1 第1章 総則関係

3 第2章第1節第9 消防用設備等の設置を要しない部分等関係

別図 1 - 1

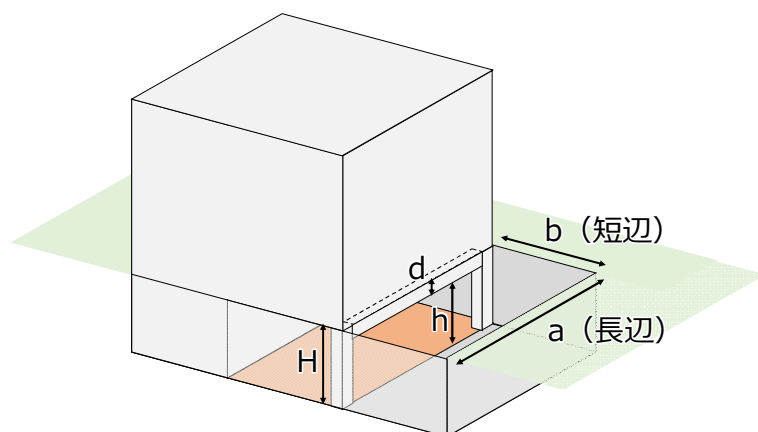
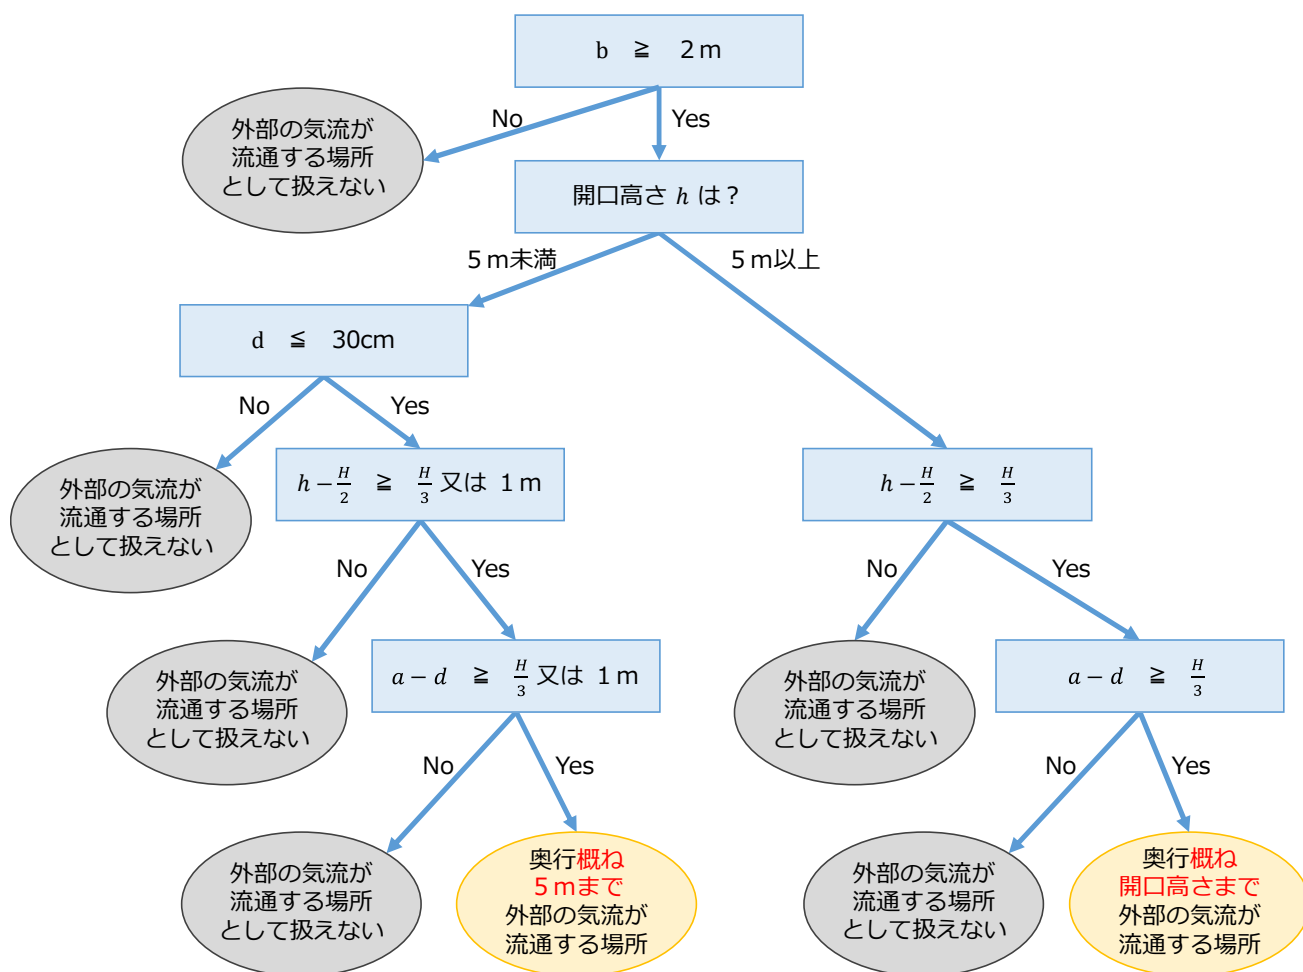
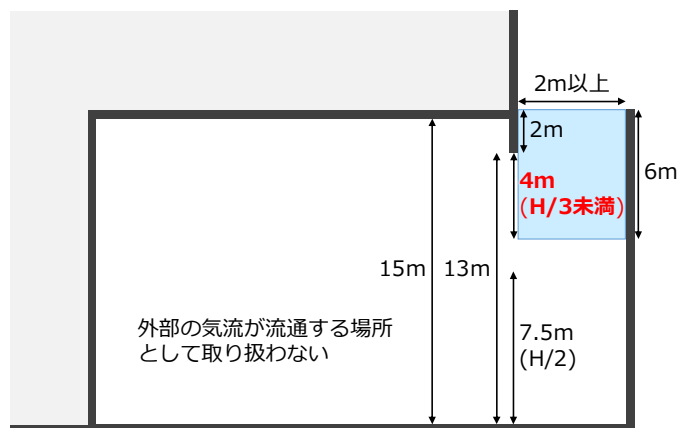
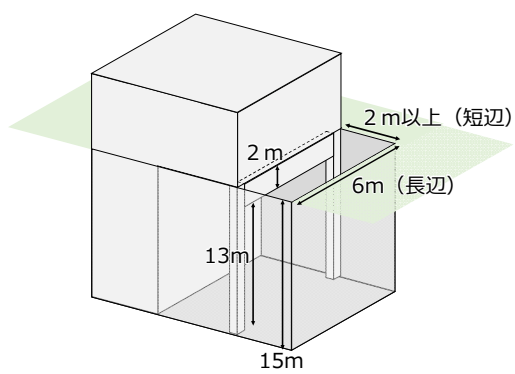
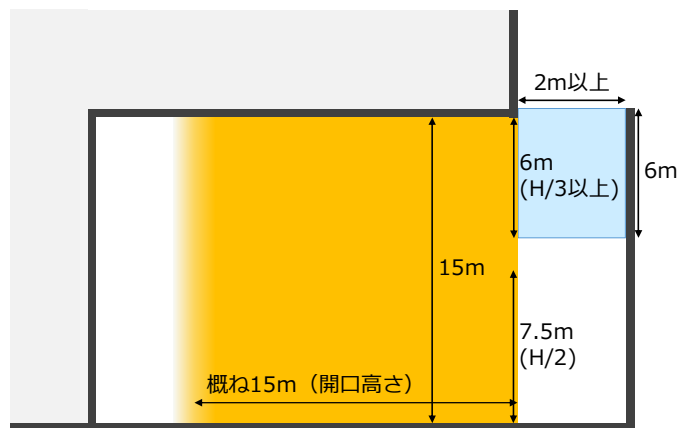
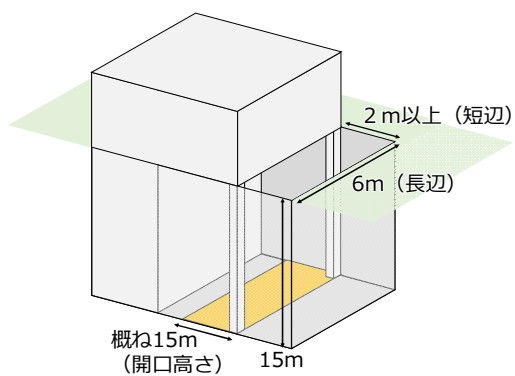
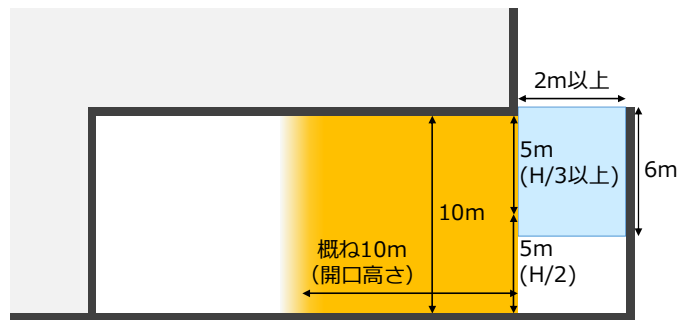
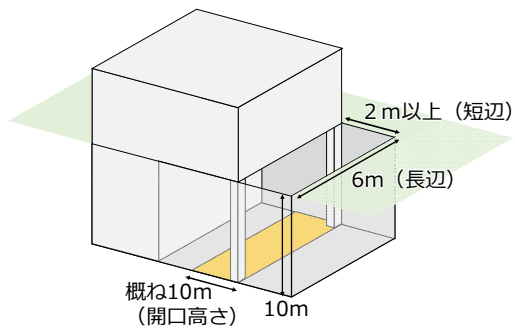
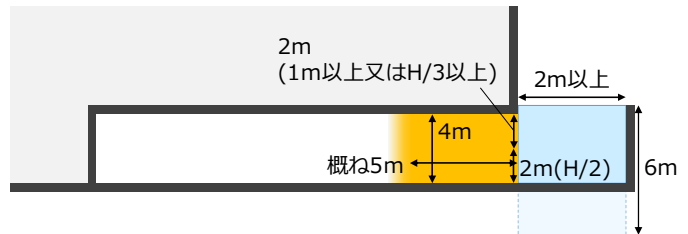
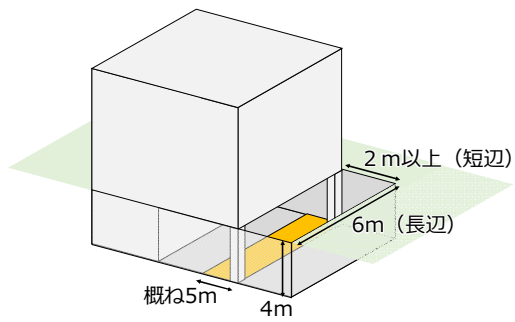
19	2、(1) 第9-1表 特例②	特例②を適用して屋内消火栓設備を免除するにあたり、外部の気流が流通する場所が当該部分に面する屋内部分と開口部のない耐火構造（建築基準法第2条第7号に規定する耐火構造をいう。）の床又は壁等で区画されており、屋内への延焼危険がない場合は、当該屋内部分に自動式の消火設備を設置しなくてもよい。	お見込みのとおり。
20	2 第9-1表 特例③	地下のドライエリアに面する部分は、外部の気流が流通する場所として特例③を適用できるか。	別図1によること。
21	2、(1) 第9-1表 特例②～④	「特例の内容」欄に記載されている「自動式の消火設備」には、政令第29条の4に規定される設備も含まれると解してよい。	政令第29条の4の規定に基づき <u>自動式の消火設備を設置できる部分</u> に設置する場合に限り、お見込みのとおり。
22	2、(1)、 第9-1表 特例②～④	外部の気流が流通する場所に面する屋内の部分が、省令第13条第3項によりヘッドを要しない部分となる場合、当該外気の気流が流通する場所に特例②～④の屋内消火栓設備等の警戒を要しないものとして特例が適用できるか。	スプリンクラーヘッドを設置していない部分は、屋内への延焼拡大防止措置が十分なされているとは判断できないため、適用できない。
23	2、(1) 第9-1表 特例④	四方が壁に囲まれたボイド型の吹き抜け空間に面する廊下等は、外部の気流が流通する場所に該当するか。	特定共同住宅等の位置、構造及び設備を定める件（平成17年3月25日消防庁告示第2号）第4（特定光庭の基準等）、一、(2)、ロを準用し、ボイド型の吹き抜け空間における煙からの安全性が評価できる場合、当該部分に面する部分を外部の気流が流通する場所として取扱うことができる。
24	2、(1) 第9-1表 特例⑤	建築基準法令上床面積には算入されていないが、避難階まで直通していない部分階段に特例④を適用してもよい。	お見込みのとおり。
25	2、(1) 第9-1表 特例⑤	特例⑤について、屋外直通階段が地階までつながる場合で、地階部分の階段が床面積に算入される場合は、地下部分は消防用設備等の設置が必要になるか。	お見込みのとおり。

ドライエリアに面する部分は、下記により外部の気流が流通する場所に該当するかを判断すること。

別図 2

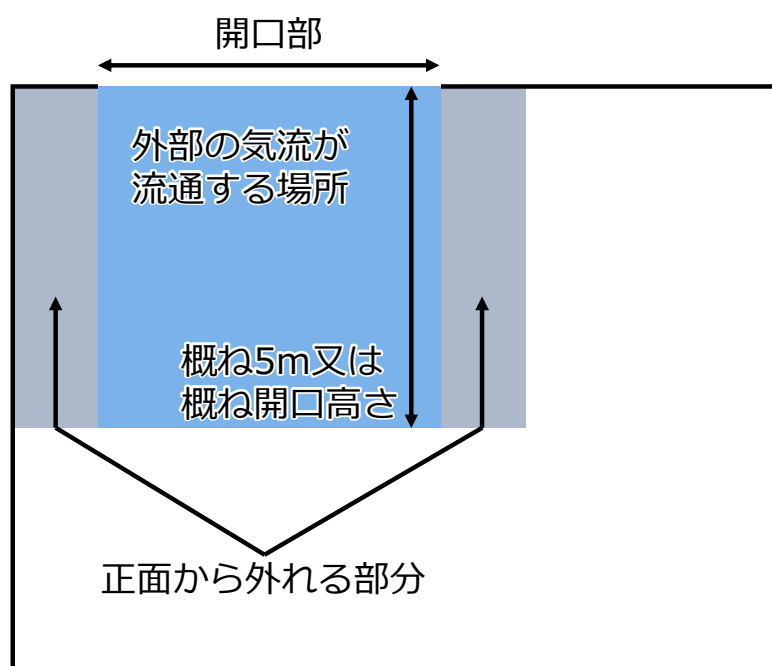
33	2、(1) 第9－1表 特例⑦	階数に算入されない塔屋や地下ピットにおける自動火災報知設備の警戒区域は、上階又は下階と同一の警戒区域（規定の面積の範囲内）とされているが、規定の面積の範囲とは600㎡以下になるか、それとも2の階にわたるものとして500㎡以下になるか。	2以上の階にわたる場合であっても同一の警戒区域として600㎡以下として差し支えない。
34	2、(1) 第9－1表 特例⑦	自動火災報知設備の地区音響装置を規則第24条第1項第5号の規定により設置する場合、塔屋等が消防用設備等の設置にあたっての階に該当することにより、地区音響装置を階ごとに設けることになるが、例えば塔屋等の近傍の階に設置している地区音響装置により火災の発生を有効に報知することができるかと判断できる場合は、特例により地区音響装置を免除してもよいか。	お見込みのとおり。
35	2、(2)	自動火災報知設備の設置が義務付けられる防火対象物であるが、防火対象物全体が省令第23条第4項第1号口に規定する外部の気流が流通する場所に該当する場合、感知器を設置する場所がないことから、自動火災報知設備の設置を要しないと解してよいか。	お見込みのとおり。なお、非常警報設備の設置が義務付けられる場合は、非常警報設備を設置すること。
36	2、(2) 第9－2表	一面の一部が開放されている場合の外部の気流が流通する場所はどの範囲か。	原則、開放されている開口部の正面とする。 なお、正面から外れる部分は別図2を参考とし合理的に判断されたい。
37	2、(2) 第9－2表	外部の気流が流通する場所の開口部にルーバー等が設置された場合は如何に取り扱うのか。	別図3によること。
